FAG INFORMACIÓN DE SERVICIO

Indicación para el montaje

Cambio de la arandela de tope en los cubos de rueda para ejes BPW

Fabricante de los ejes: BPW

Fig. 2: Cubo de rueda con arandela de tope diferente y tuerca del eje con cuello grande

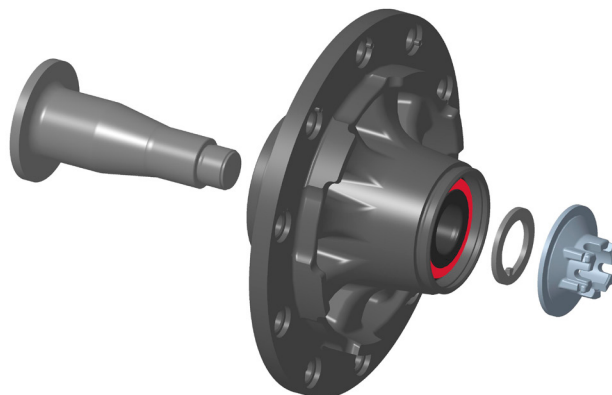
Al montar los cubos de rueda mencionados con FAG SmartSET, **ya no se debe instalar** la arandela de tope incluida de fábrica. En su lugar, se debe utilizar la arandela de tope suministrada en el paquete del cubo de rueda (Fig. 2).

Dado que la estructura del rodamiento de rueda es diferente, la resistencia de la arandela de tope original no es suficiente para definir la distancia necesaria entre el cuello de la tuerca del eje y el rodamiento de rueda. Durante el funcionamiento, se producirían daños en la junta y fallos prematuros en el rodamiento de rueda. La arandela de tope suministrada es más resistente y garantiza que la distancia sea la suficiente.

Fig. 1: Tuerca del eje con cuello pequeño (izquierda) y grande (derecha)

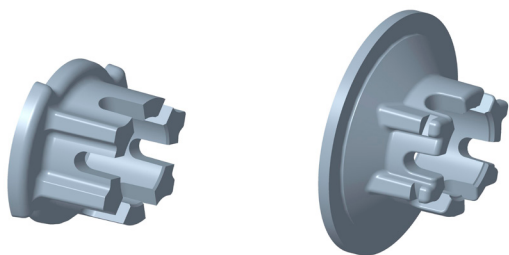
En los cubos de rueda de ejes BPW se pueden instalar tuercas del eje con collar pequeño y grande (Fig. 1). Las tuercas del eje con collar grande siempre se montan con una arandela de tope.
